Projet urbain du quartier Lille-Concorde
Dossier de demande d'autorisation environnementale

Volet n°5 : Avis émis sur le projet et mémoires en réponse

**Avis de la mission régionale
d'autorité environnementale
Hauts-de-France
sur le projet d'aménagement
de la zone d'aménagement concertée « Concorde »
de la Métropole Européenne de Lille
à Lille (59)**

Mémoire en réponse à l'avis de l'Autorité Environnementale

Figure 2 : carte des bassins versants

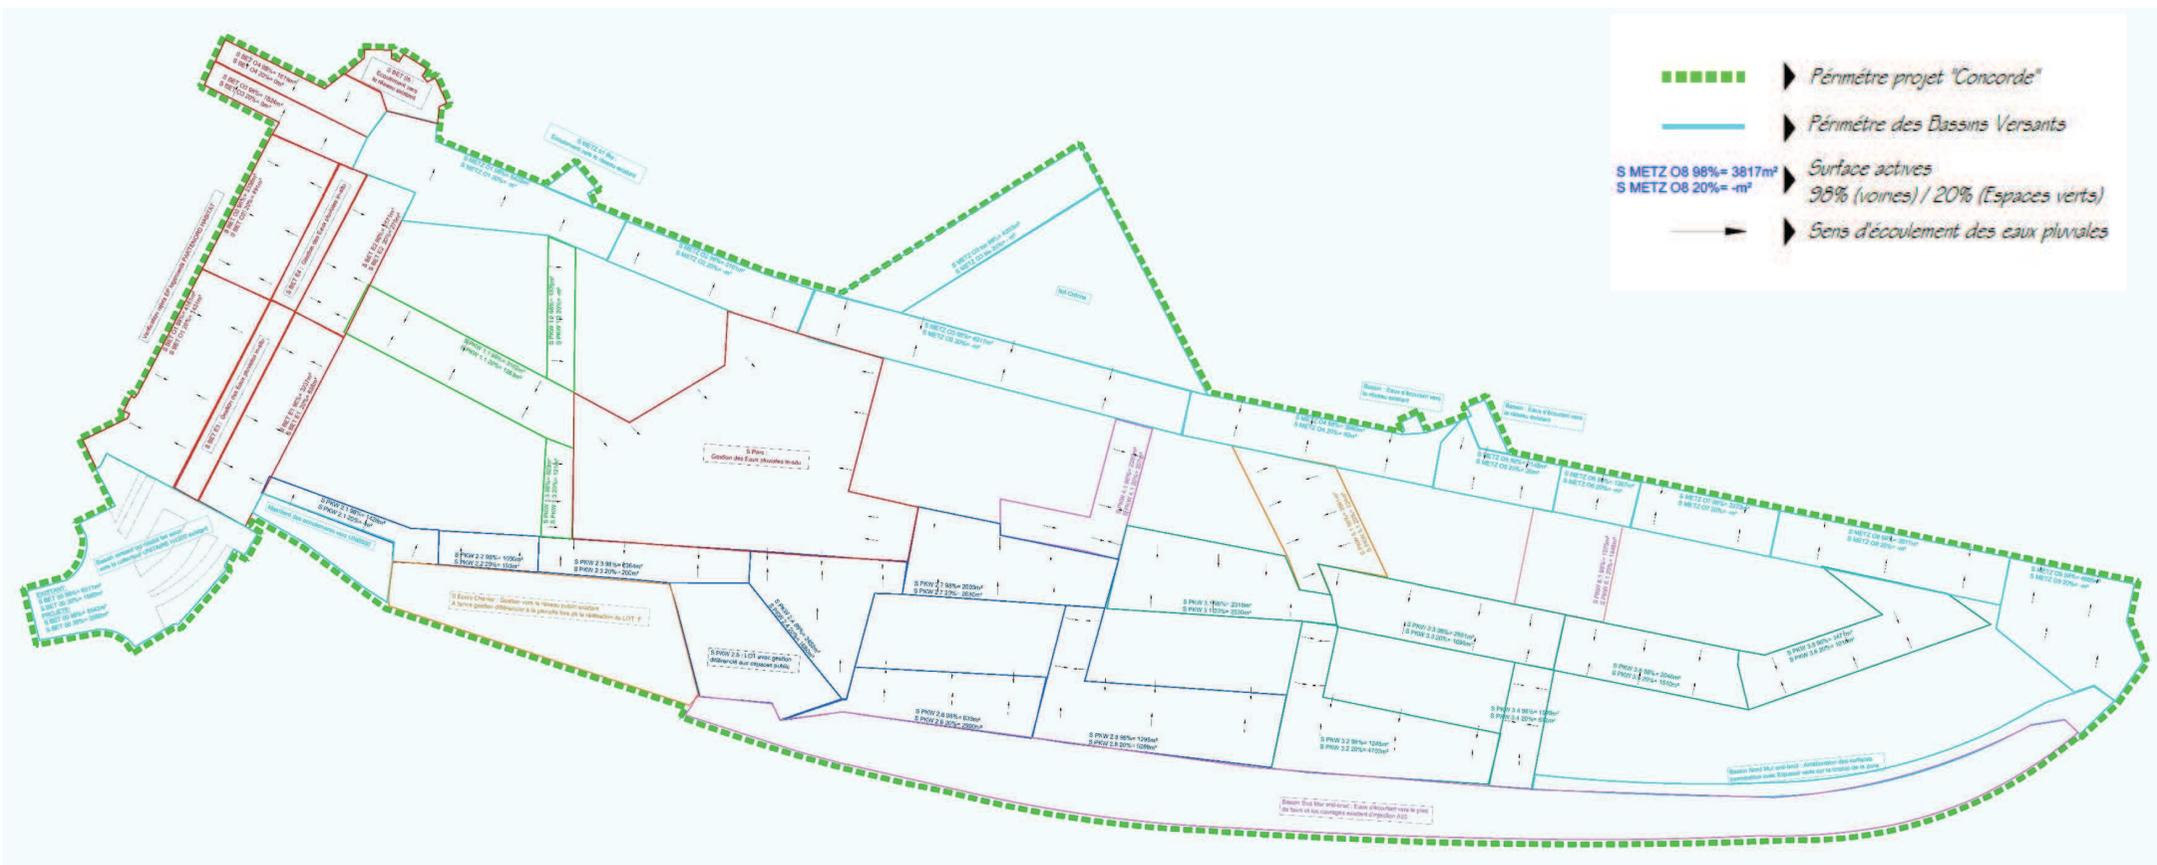
L'autorité environnementale recommande de détailler la gestion des eaux pluviales et de démontrer l'absence d'incidences sur la ressource en eau.

Caractéristiques des bassins de stockage enterrés METZ :

Boulevard de Metz 9 sous bassins versants : METZ 01 à METZ 09	
Volume utile total des bassins enterrés en SAUL Epaisseur des SAUL Indice de vide des SAUL	Variable de 121 m ³ à 570 m ³ Variable de 1m32 à 2m64 95 %
Volume centennal théorique V100 (m ³)	Variable de 115 m ³ à 542m ³ Le volume utile des SAUL est toujours > au V100
Mode de rejet	Infiltration totale dans le sous-sol (remblais limoneux et limono-crayeux) Prise en compte d'une perméabilité sécuritaire et défavorable de 3,8.10 ⁻⁷ m/s en attendant la réalisation d'essais d'infiltration complémentaires (Matsuo/Lefranc)
Mode d'alimentation	Par réseau de collecte enterrés, canalisation EP Ø300
Dispositif de traitement et de sécurité	Traitement des EP par décantation et filtration dans les bouches d'égout avec décantation et dispositif de filtration de type « Adopta » SAUL enveloppée dans un géotextile anti contaminant Sous bassins versants indépendants qui permettent de circonscrire une éventuelle pollution accidentelle.

Figure 5 : carte d'isophones Lden, avec la protection acoustique, à 1,5 m du sol

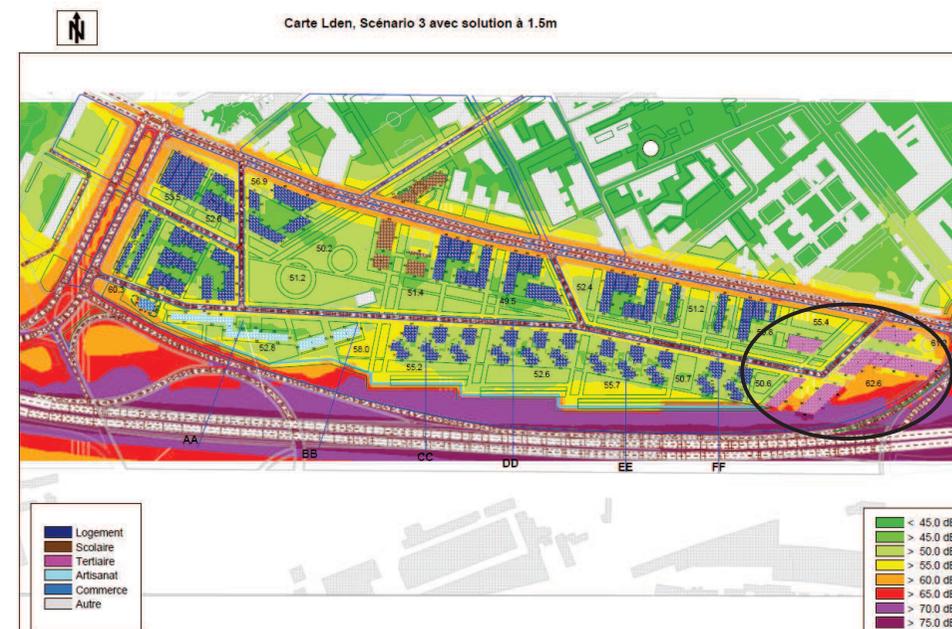
L'autorité environnementale recommande de revoir le projet à l'extrémité Est, vers la porte des Postes, (renforcement du dispositif de protection acoustique, ou modification des formes urbaines par exemple), et d'étudier des mesures complémentaires, afin d'assurer une meilleure protection des étages supérieurs des bâtiments.

Les cartes suivantes présentent les niveaux sonores à 1,5 m du sol et à 10 mètres avec le plan du projet dans sa version de novembre 2018.
